WP 20-25 SV 66/112

Beschlussvorlage

Machbarkeitsstudie Hochwasserschutz und Umgestaltung Stadtwald-Teich Hilden;|Vortrag Herr Dr. Koenzen

Machbarkeitsstudie Stadtwald-Teich Hilden

Variante 2c: Retentionsraum mit Sekundäraue und Auengewässern

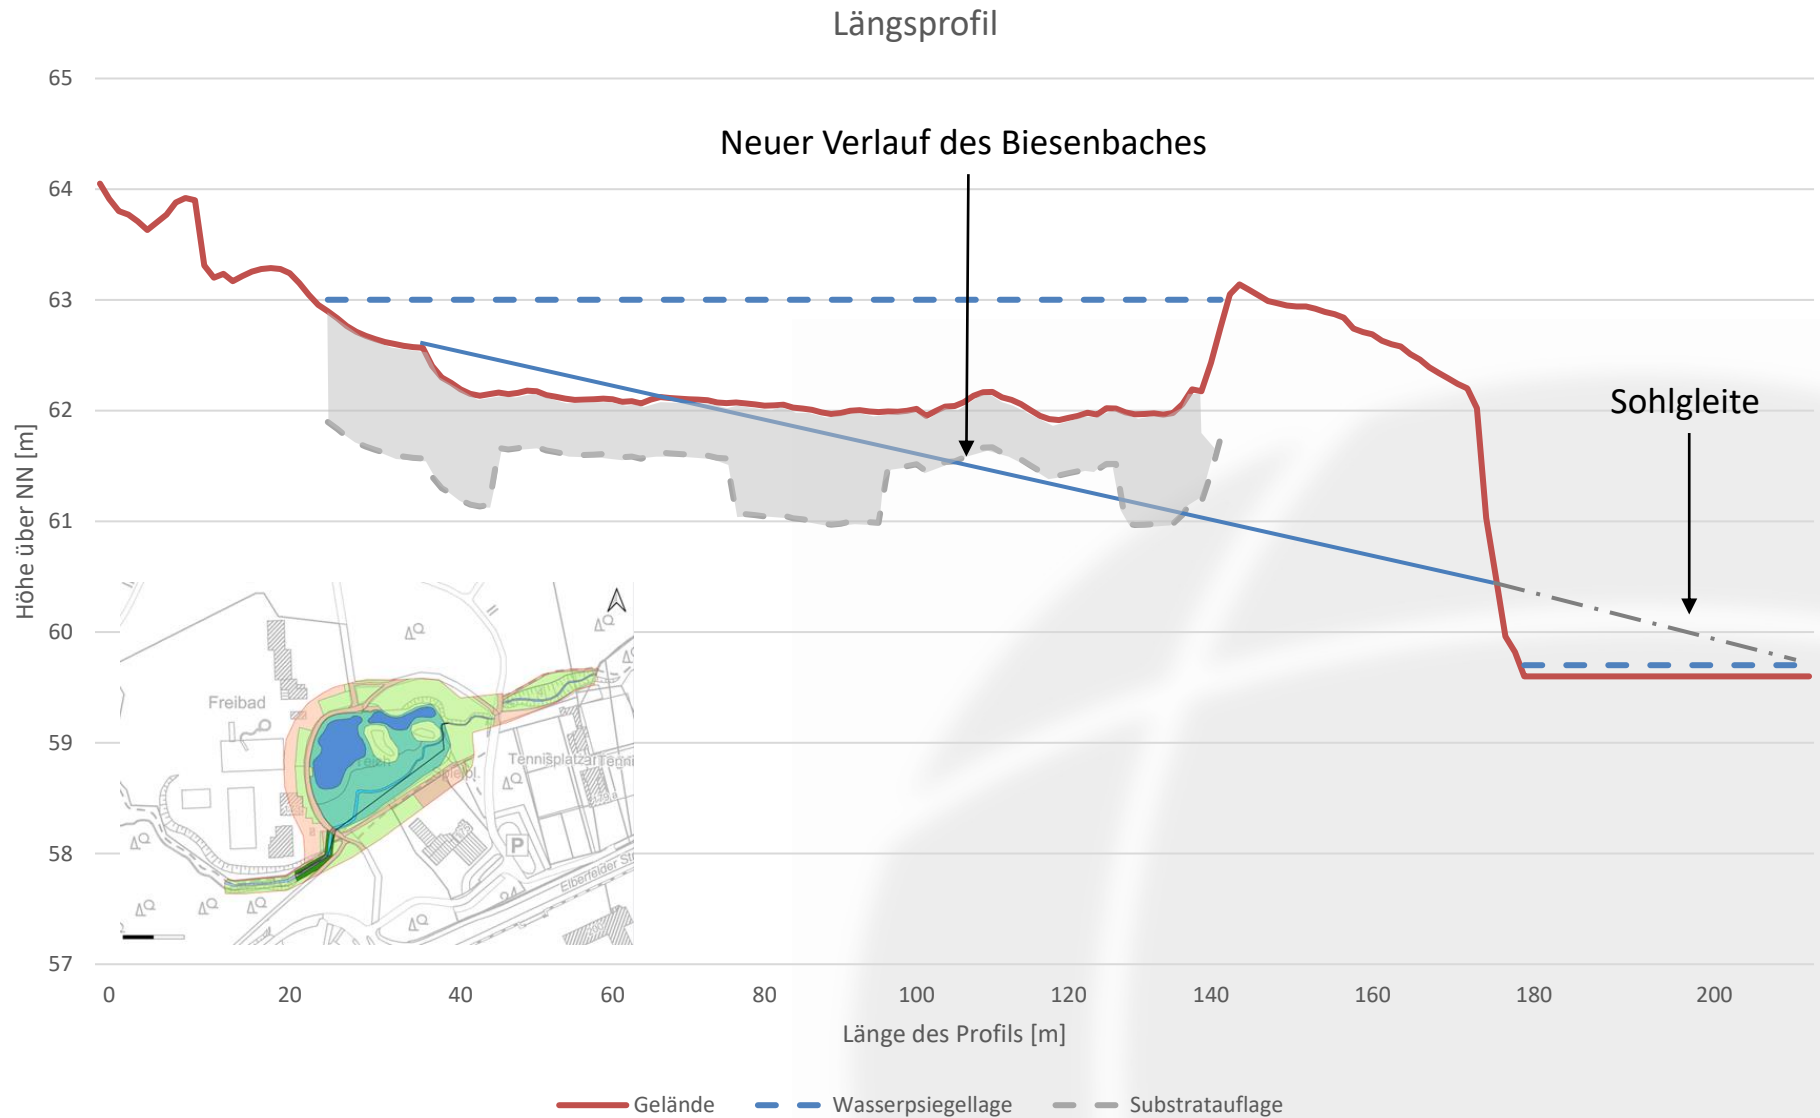
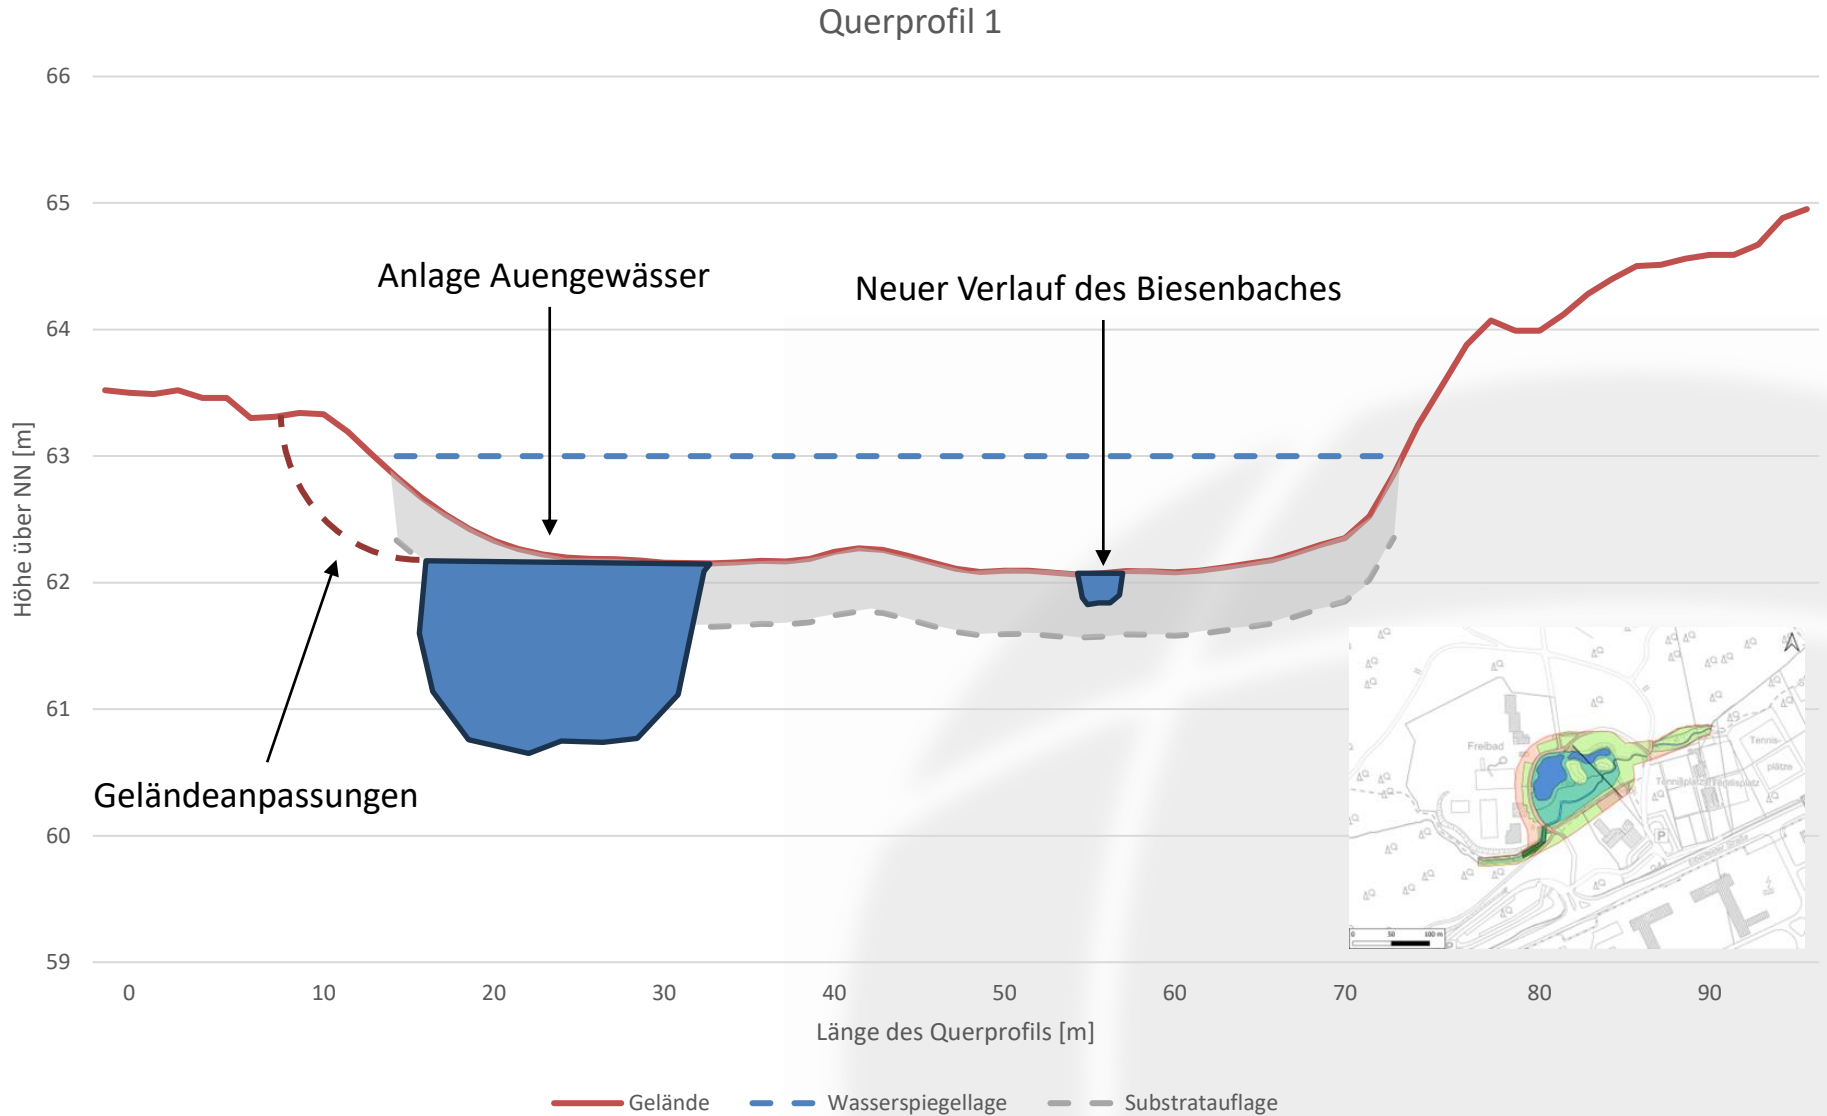
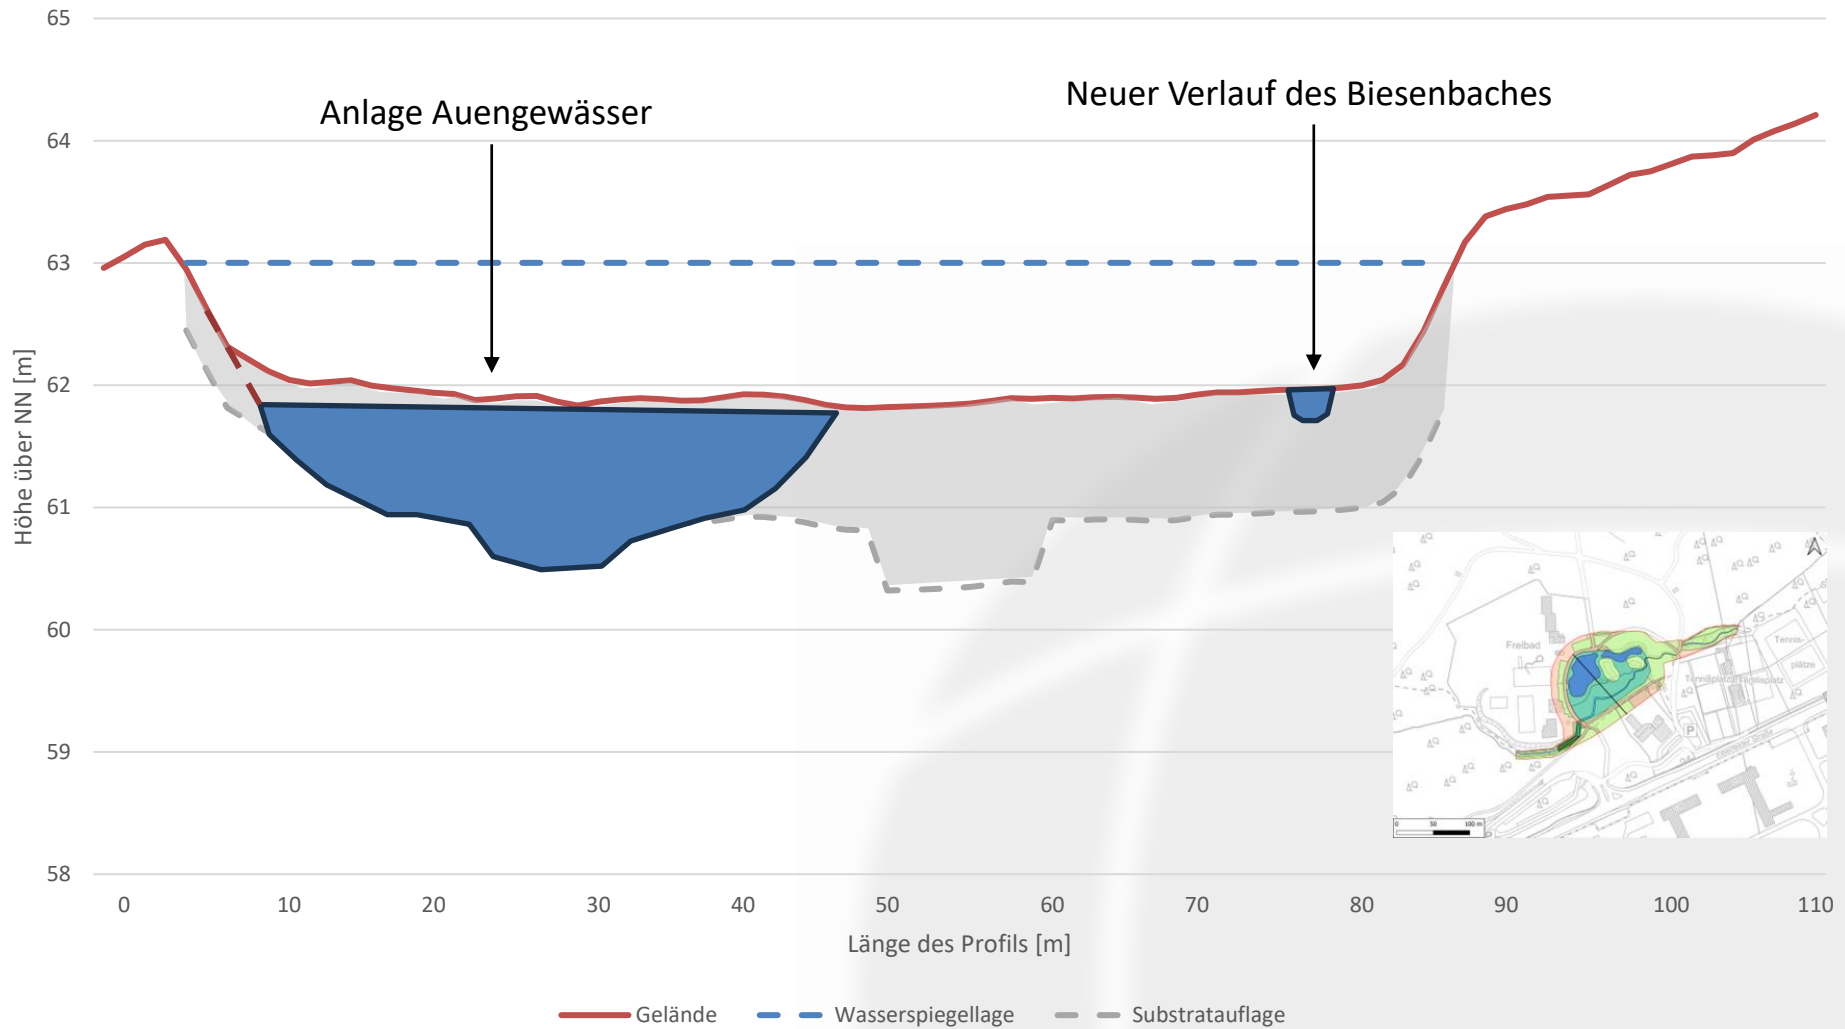
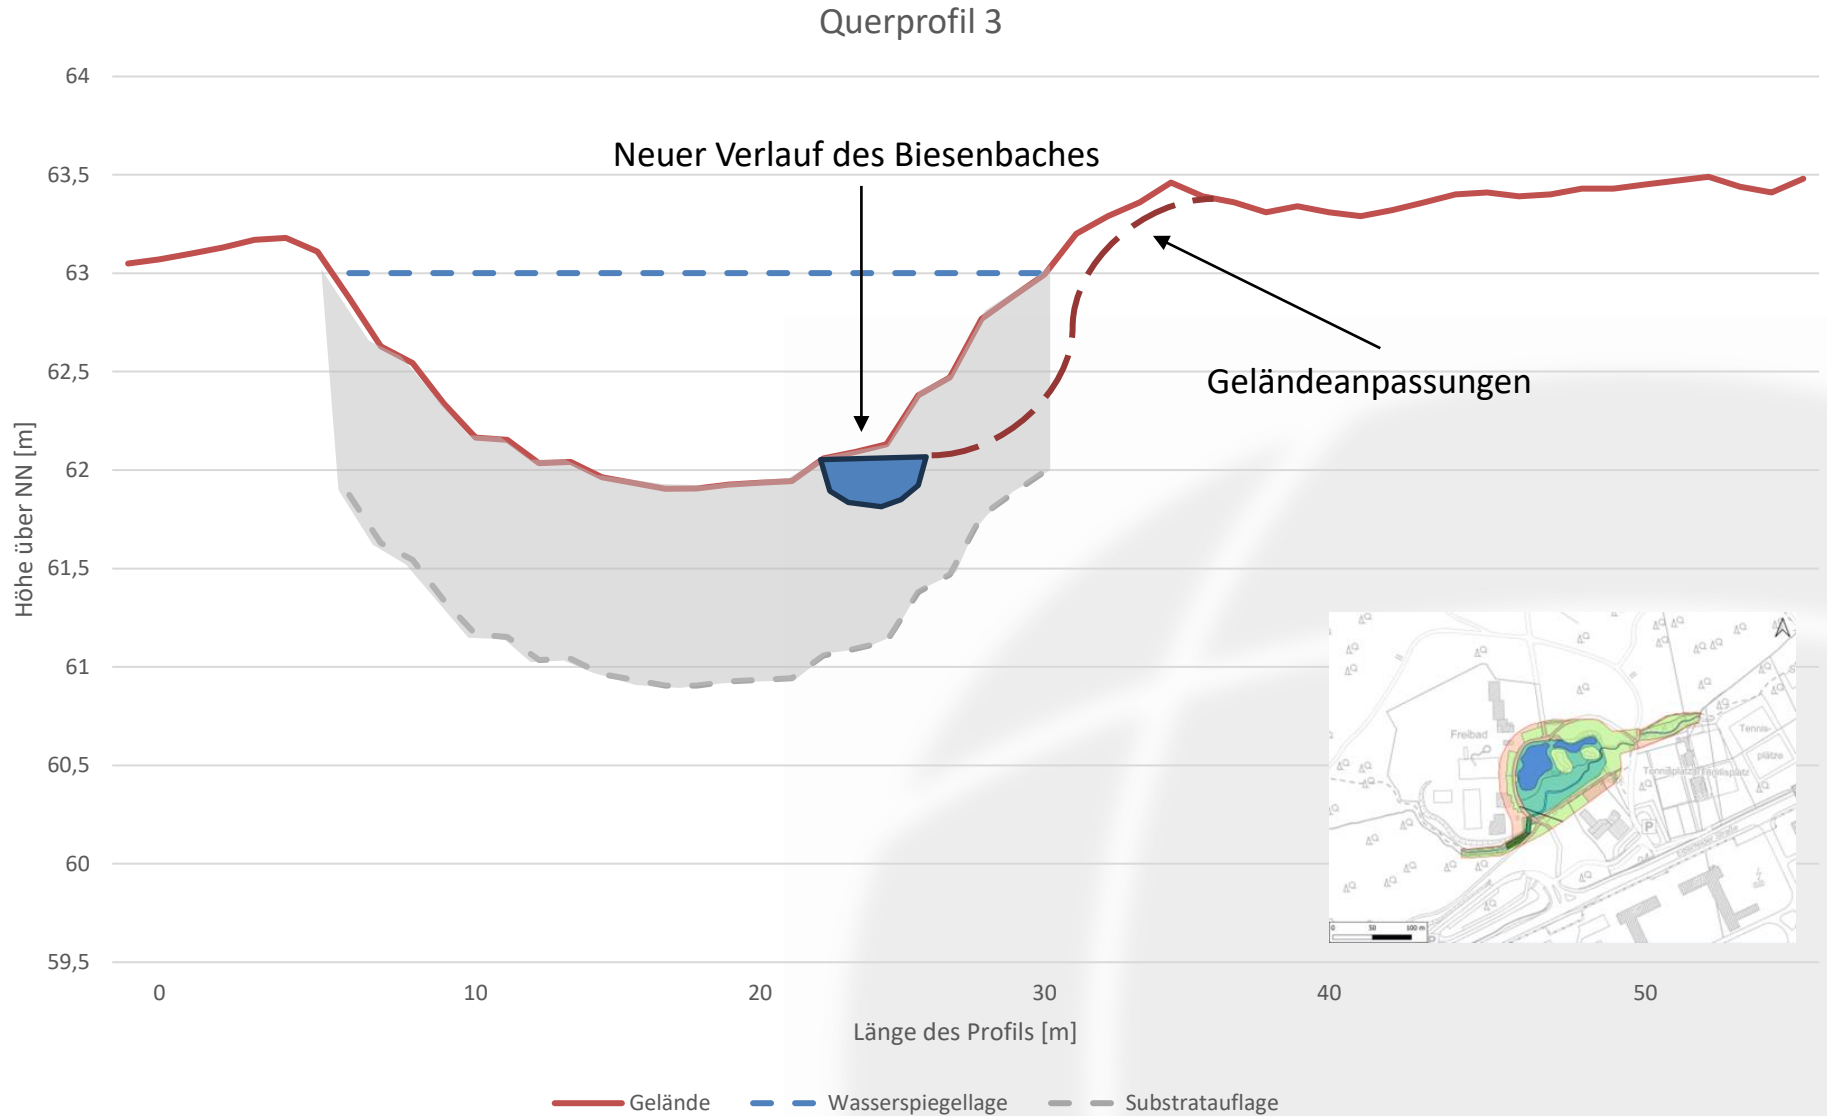
Ersteinschätzung der Unteren Naturschutzbehörde des Kreises Mettmann zur Version 2c der Machbarkeitsstudie Hochwasserschutz Stadtwaldbad Hilden

Die Stadt Hilden schlägt aus ihrer Sicht die Variante 2c Retentionsraum mit Sekundäraue und Auengewässern vor.

Durch die Umsetzung der Variante kann der hier bislang nicht durchgängige Biesenbach als durchgängiges Fließgewässer mit angrenzender dynamischer Gewässeraue aufgewertet werden. Somit ergibt sich ein Biotopverbund zwischen bereits ökologisch wertvollen, nach §30 BNatSchG streng geschützten Moorwald- und Tieflandbachabschnitten.

- Durch die Gewässerrenaturierung der Variante 2c kann der Biesenbach, die angrenzende Aue und der bachabwärts gelegene Bereich mit dem FFH – Gebiet erheblich aufgewertet werden. Es kann bereits heute unter Vorbehalt prognostiziert werden, dass der Eingriff in Natur und Landschaft durch die Entwicklung einer vielfältigen und hochwertigen Biotopvielfalt vor Ort ausgeglichen werden kann.

Zusammenfassend bewertet die UNB die Variante 2c im Vergleich zu allen anderen vorgestellten Varianten als die ökologisch wertvollste und nachhaltigste Planung.

Grundsätzlich wäre eine Umsetzung der 2c-Variante unter bodenschutzrechtlichen Betrachtungen möglich. Es müsste darauf geachtet werden, dass der Teichschlamm entsorgt wird (chemische Beprobungen durchführen, bautechnische Eignung festlegen). Darüber hinaus würde die bauliche Umsetzung mit Nebenbestimmungen zum Vorsorgenden Bodenschutz versehen, da das Baufeld schwierige Bedingungen aufweist (stark verdichtungsempfindlich). Dies würde die Variante erschweren, aber nicht unmöglich machen.

Allerdings könnte der natürliche Grundwasserstand zum Problem werden. Nach den hier vorliegenden Modellierungen und abstromnahen Messstellen liegt **der mittlere GW-Spiegel** am Einlauf des Teiches bei über 63 m NHN, am Ablauf des heutigen Teiches bei ca. 61 m NHN. Die UBB sieht daher ein Problem mit den geplanten neuen Geländehöhen für den Auenbereich. Diese liegen **durchweg unterhalb des mittleren GW-Niveaus**.

Aus Sicht der UBB sollte – zur Untermauerung der schwierigen GW-Höhen – der GW-Stand mittels 5 oder 6 GW-(Ramm-)Pegeln aufgezeichnet werden, um die Machbarkeit überhaupt auszuloten (hydrogeologisches Gutachten?).

Seitens der UWB wären die Varianten 2c und 3 die Vorzugsvarianten. Bei beiden Varianten wird die Durchgängigkeit des Biesenbaches erreicht. Eine Bewertung bzgl. der bautechnischen Umsetzbarkeit (s. Stellungnahme UBB) könnte dann den Ausschlag geben, welche Variante letztendlich realisiert werden soll.

„Nach Durchsicht der Machbarkeitsstudie „Hochwasserschutz und Umgestaltung Stadtwald-Teich Hilden“ stimmen wir dem Ergebnis des Variantenvergleichs zu und sehen die Variante 2c: Retentionsraum mit Sekundäraue und Auengewässern ebenfalls als Vorzugsvariante.“

Da die untere Bodenbehörde die skizzierten Rahmenbedingungen zur Variante 2c hinterfragt, sollte in dem nächsten Planungsschritt der Entwurfsplanung auch die Variante 3 untersucht und weiter bewertet.

Vor diesem Hintergrund empfiehlt die Verwaltung, die Planung der Variante 2c und 3 mit diesen Planungsschritten fortzusetzen.
